技术简讯

FA-CN-0322-A

CC-Link IE现场网络带安全功能远程I/O模块外观的变更通知

NZ2GFSS2-32D

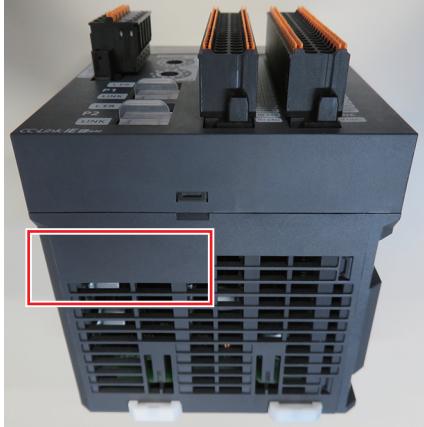
2 变更理由

为了确保爬电距离，以改善静电耐性。

3 变更内容

如下变更模块外壳下部的形状。
